廃止措置終了確認申請書の一部補正について

核燃料物質の使用に係る廃止措置終了確認申請書の補正申請書 新旧対照表

住友金属鉱山株式会社 経営企画部 グループ事業管理室 技術センター

図1 周辺監視区域境界の変更前後の写真

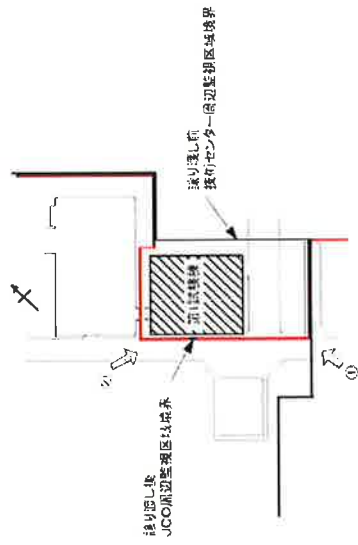
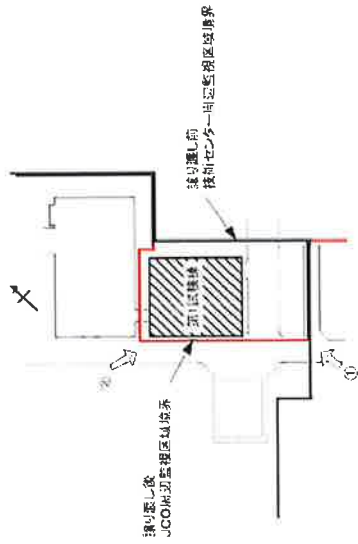
- (1) 添付資料1-1について黒塗りした部分の、黒塗りを無くしたため。
- (2) 添付資料1-2について記載事項の適正化を行ったため。

○ 修正
